# AMENAGEMENT HYDROELECTRIQUE DE NACHTIGAL

## PANEL TECHNIQUE

Revue de l'APD provisoire

31 mars 2015

Figure 4 : Coupe amont aval sur un pertuis de chasse

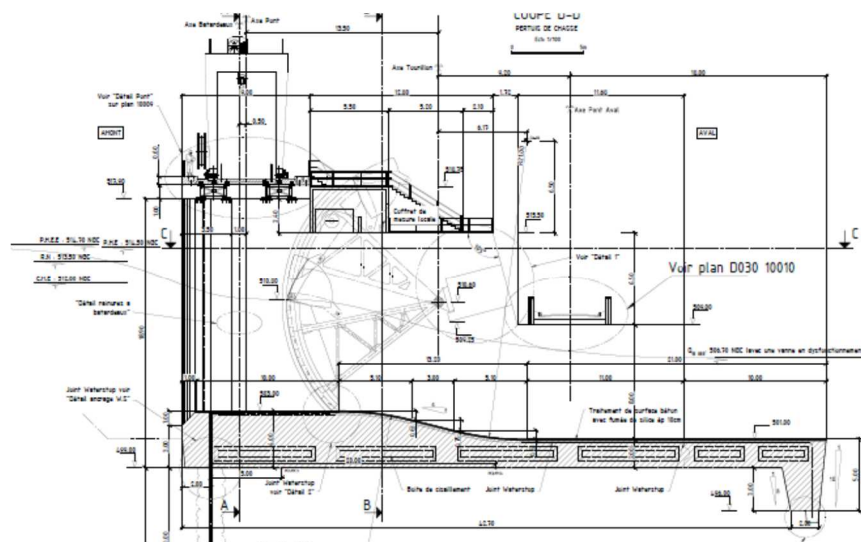
On note également que, dans le souci de simplifier les coffrages, la géométrie du seuil amont est réalisée avec des pans coupés. Il convient de prendre en compte cette géométrie rustique dans l'évaluation du coefficient de débit.

Figure 9 : Implantation de principe des cellules de pression interstitielle

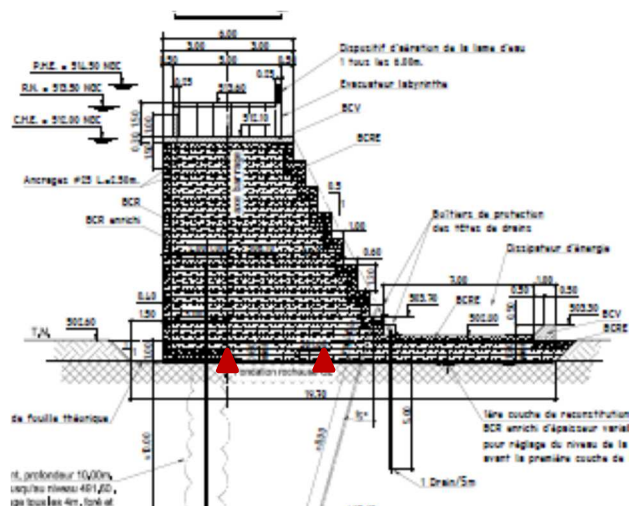
Le Panel recommande la mise en place d'un système d'auscultation de la piézométrie sous le barrage déversant et la mise en place d'un programme régulier d'inspection et d'entretien du système de drainage.

On peut imaginer une dizaine de profils composés de 2 cellules de pressions interstitielles disposées à 1/3 et 2/3 de la longueur de contact barrage-fondation.

On pourrait également disposer quelques cellules sous le tapis aval pour vérifier l'efficacité du drainage.

Figure 11 : Mur de fermeture en rive gauche

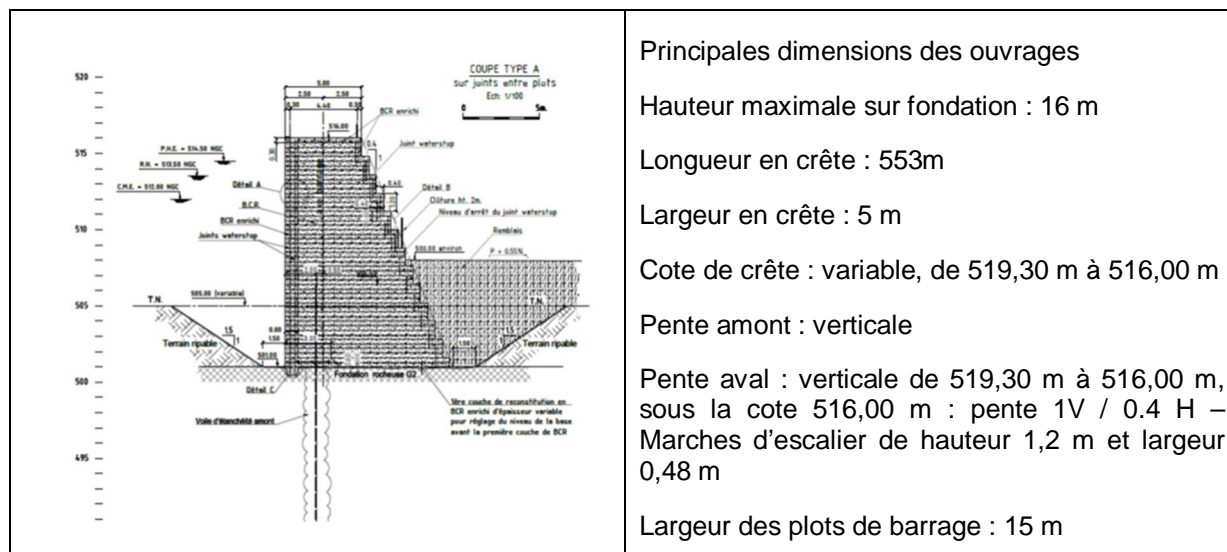
Selon les plans de l'APD, le barrage de fermeture est fondé, comme le barrage principal, sur des gneiss de bonne qualité (G2) ce qui est tout à fait pertinent, à la différence près que pour le barrage de fermeture cette qualité de fondation n'a pas été reconnue, ni donc confirmée directement. On se reportera au paragraphe **Erreur ! Source du renvoi introuvable.** pour plus ample discussion.

La stabilité de ce profil est assurée avec des coefficients de sécurité supérieurs à celui du barrage déversant. Le fruit du talus aval à 0,4H/1V a été fixé pour des raisons constructives. On note que les conditions de stabilité sont sensibles au niveau de fondation effectif de cet ouvrage. Du fait de son fruit aval faible (0,4/1), il serait nécessaire de modifier le profil en cas d'approfondissement significatif de la fondation.

Par contre, en saison sèche, il a été retenu une pression nulle au pied aval. Cette hypothèse est jugée trop optimiste compte tenu du fort encastrement prévu dans la fondation. Compte tenu des coefficients de sécurité calculés, la modification de cette hypothèse ne devrait pas avoir de conséquence sur le dimensionnement mais il convient de la vérifier.

Figure 13 : Pertuis de chasse : joint rive à rive modifié

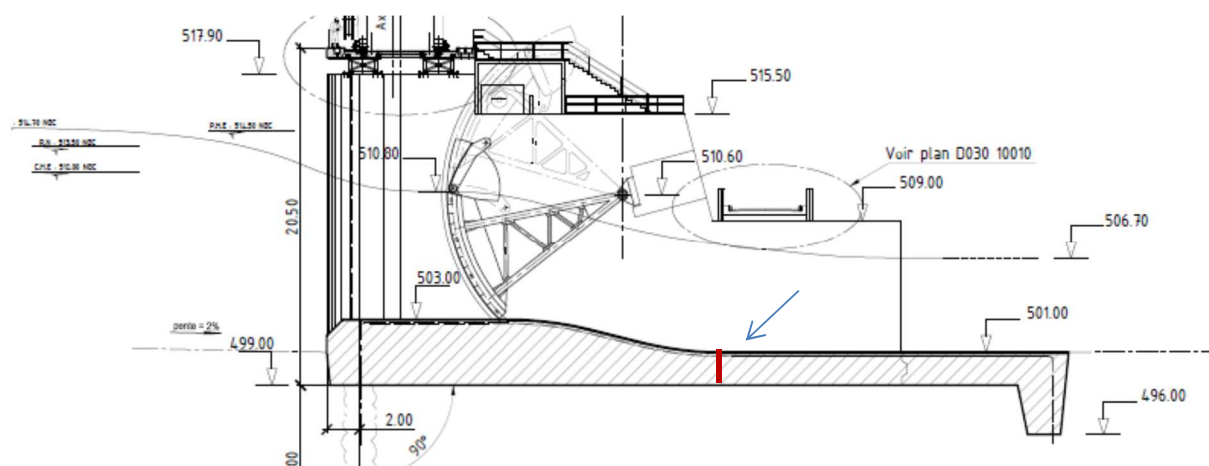
EDF propose que réaliser les joints de contraction au milieu des passes. Compte tenu de la fondation rocheuse de bonne qualité, ce choix paraît judicieux. Il n'y a pas de risque de tassement différentiel et la conception proposée est la plus simple du point de vue constructif.

Il est prévu un joint rive à rive à l'aval des piles. Il en résulte que les plots sont d'environ 35 m dans le sens amont aval, induisant un risque de fissuration. Il serait sans doute plus judicieux de positionner le joint aval au droit du bord amont du pont pour avoir des longueurs de plots plus équilibrées.

**Figure 17 : Prise d'eau du canal usinier – protection contre les flottants**

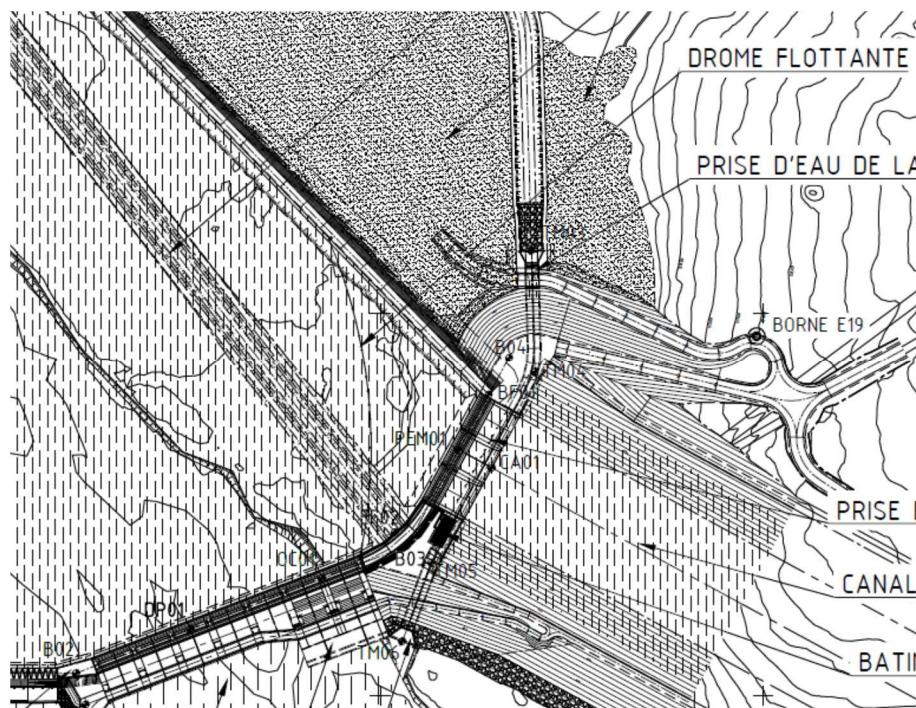
Il n'est par contre pas prévu de grilles. On note qu'au barrage de Memve'ele, un choix différent a été fait : présence d'une grille à l'entrée du canal mais pas de drome.

Figure 19 : Canal usinier – coupe-type en déblai

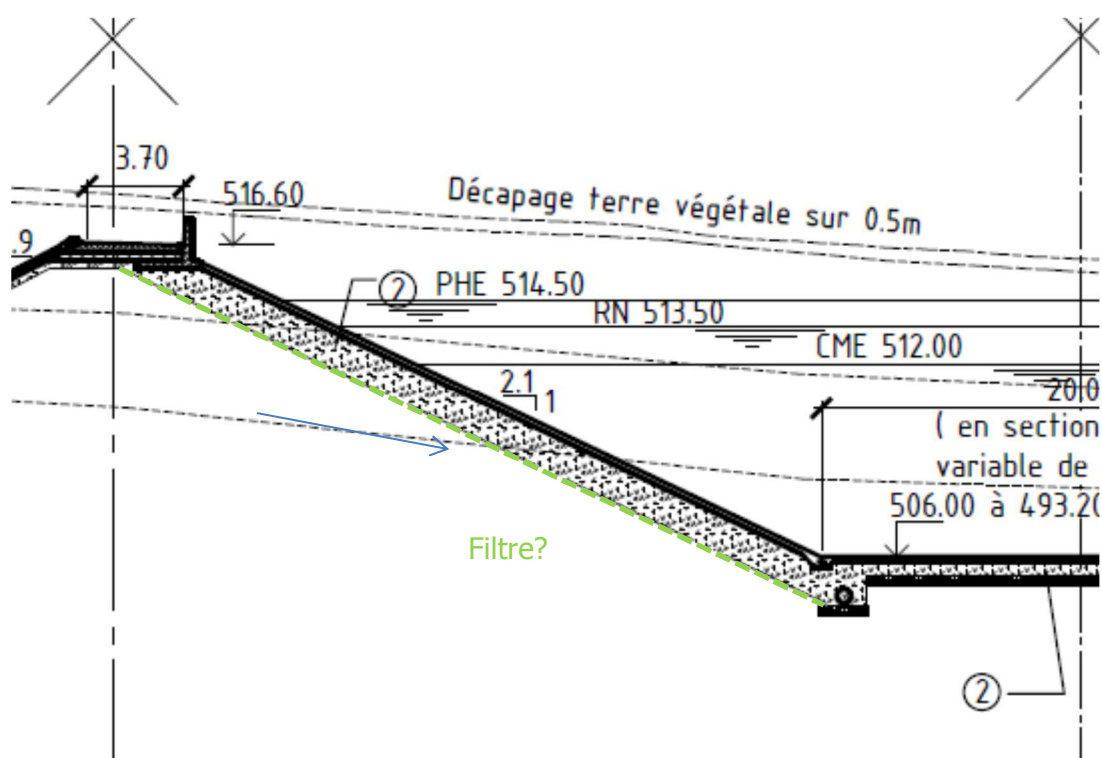
Le Panel considère qu'un filtre granulaire ou géotextile est nécessaire pour protéger le drain en gravier concassé dans les zones où le canal est en déblai.

Figure 20 : Ailes en BCR de la prise d'eau

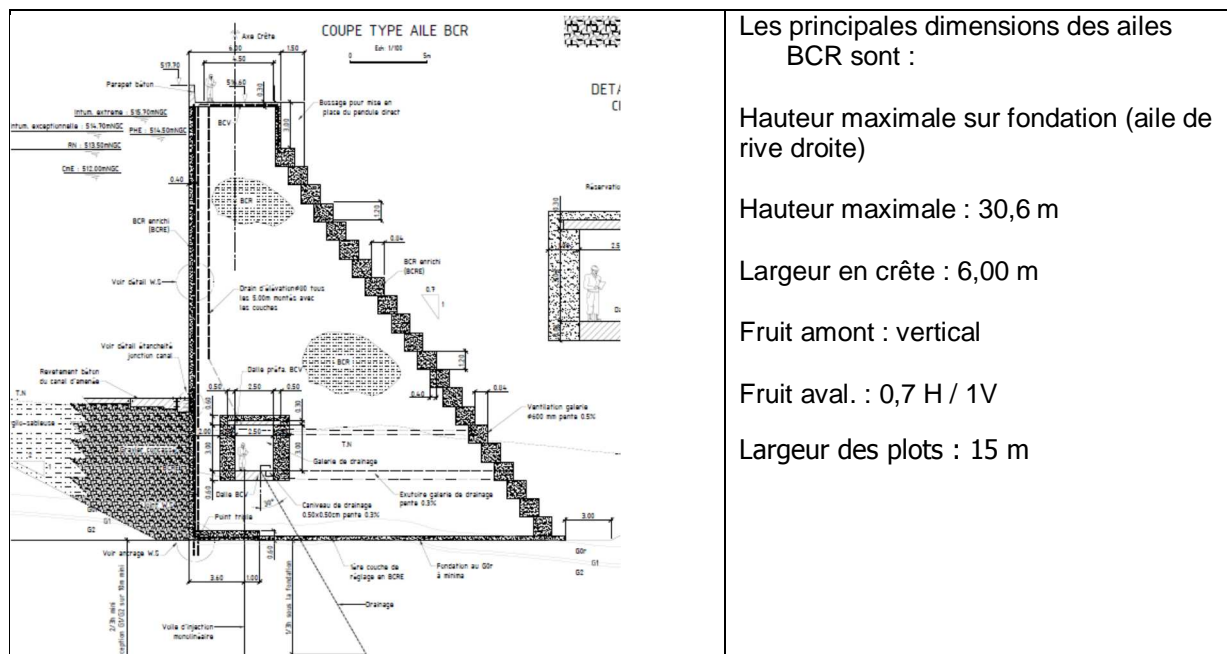
Le corps du barrage est drainé par drains verticaux montés en même temps que les couches de BCR. Il est prévu un raccordement incliné à la galerie de drainage. Comment est réalisé ce raccordement ?

Le remblai du canal s'appuyant contre le mur est supposé en remblai drainant. Il n'y a pas de plan montrant l'arrangement des remblais dans cette zone de contact. Un angle de frottement de 40° a été retenu pour cette zone drainante. Cela paraît optimiste s'il s'agit de gravier concassé tout venant. Si on retient un angle de frottement plus sécuritaire de 37°, le coefficient de poussée est égal à 0,40 (formule de Jacky) à comparer avec la valeur de 0,36 retenue.

**Figure 21 : Schéma d'alimentation suggéré par le Panel**

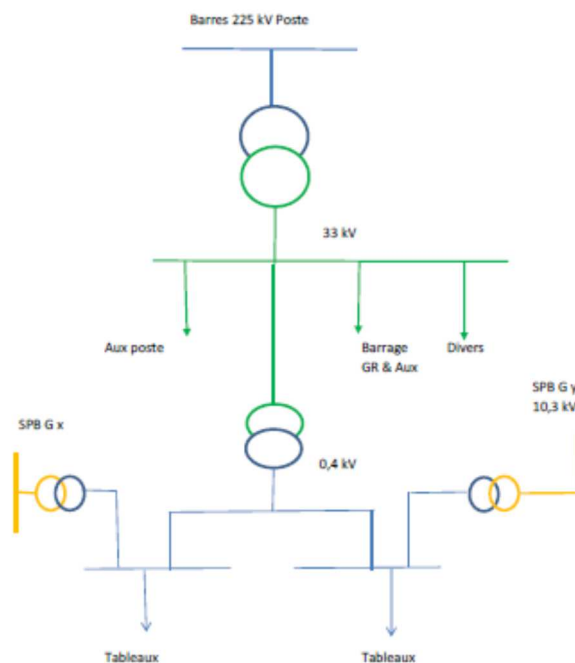
Le Panel a réfléchi à diverses variantes y compris l'installation de transformateurs de groupe à trois enroulements et considère que la solution initialement proposée par le CIST (cellule transformateur 225/30 kV au poste principal) mérite d'être développée sur les plans technique et économique.

- Les auxiliaires du poste.
  - L'usine via une liaison 33 kV.
  - Le site du barrage (possibilité d'évacuer la production du groupe de restitution à voir).
  - Le chantier (alimentation principale).
  - Le réseau local.
  - Eventuellement la cité d'exploitation (pas strictement nécessaire si groupe de secours à la cité).
- Transformateur 33/0,4 kV situé sur la plateforme usine extérieure aval pour alimenter les auxiliaires usine (y compris chambre de mise en charge...).
  - Possibilité d'alimentation des auxiliaires usine (et éventuellement les autres par les liaisons 33 kV) par 2 groupes mais en fonctionnement uniquement (groupe bloc) via transformateur 10,3/0,4 kV.
